Rapport de contrôle d'installations électriques à basse et à très basse tension

RÉF. 151/2024/70863/01:1

DATE DU CONTRÔLE 02/07/2024 (12:15 - 13:00) AGENT VISITEUR Soufian Rozaine
ADRESSE DU CONTRÔLE Avenue de l'Hippodrome 11 (étage Rez-de-chaussée) - 1050 Ixelles TYPE DE CONTRÔLE Visite de contrôle vente ancienne installation (8.4.2.)

CONCLUSION : NON CONFORME

Croquis de position élémentaire et descriptif sommaire des tableaux

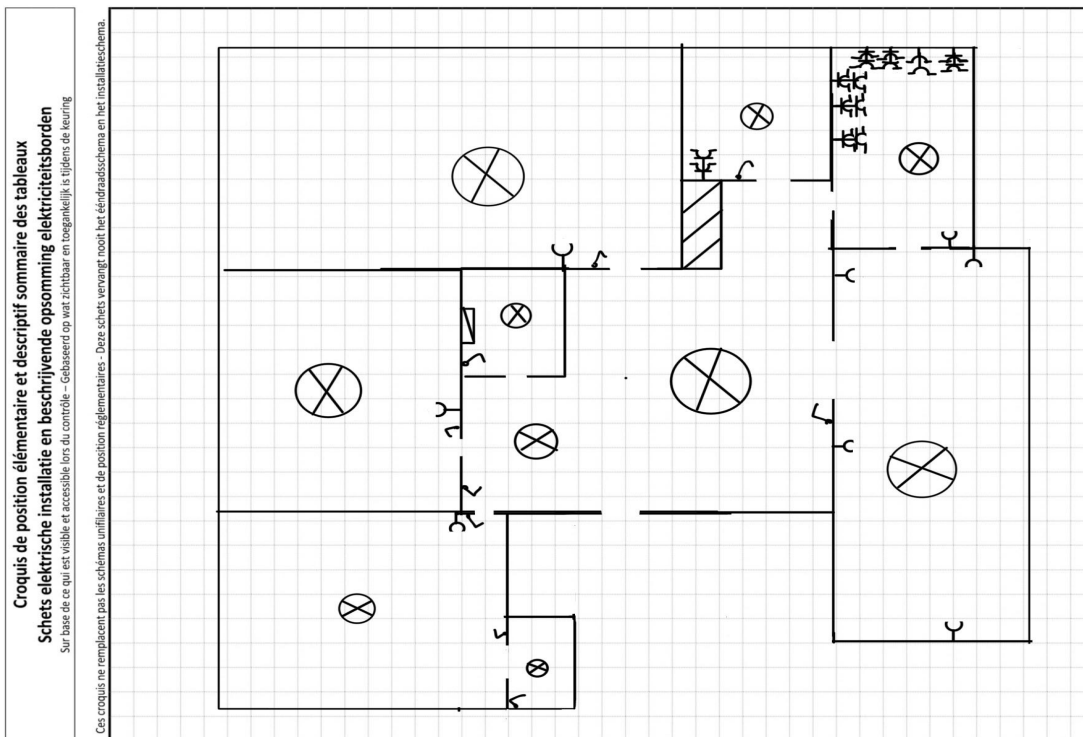
- La tension d'alimentation n'est pas indiquée clairement de manière apparente sur chaque tableau de répartition et de manoeuvre. - 3.1.3.3.a
- Les circuits, les appareils de coupure et/ou les dispositifs de protection ne sont pas repérés de manière claire et visible. - 3.1.3.

- Le tableau électrique ne possède pas une enveloppe de protection satisfaisante. - 4.2.2.1.;4.2.2.3.
- Un dispositif de protection à courant différentiel-résiduel à haute ou très haute sensibilité ne protège pas comme il se doit certains circuits où l'eau est présente (facteur d'influences externes AD2 ou plus = locaux humides). - 4.2.4.3.

- Les bases de fusibles/disjoncteurs à broches ne sont pas équipées d'éléments de calibrage. - 5.3.5.5.
- Raccordements et assemblage, les connexions ou dérivations des câbles ne sont pas effectués en conformité avec les règles de l'art, elles doivent être réalisées dans des boîtes de dérivation, des tableaux, aux bornes des interrupteurs ou des prises de courant ou dans les appareils d'éclairage. Les boîtes d'encastrement des prises et interrupteurs doivent être suffisamment larges pour y réaliser facilement les connexions.

- Il n'est pas possible d'ouvrir, de démonter le tableau électrique sans l'endommager (matériel vétuste et/ou rendu indémontable). Tout n'a pas pu être vérifié.
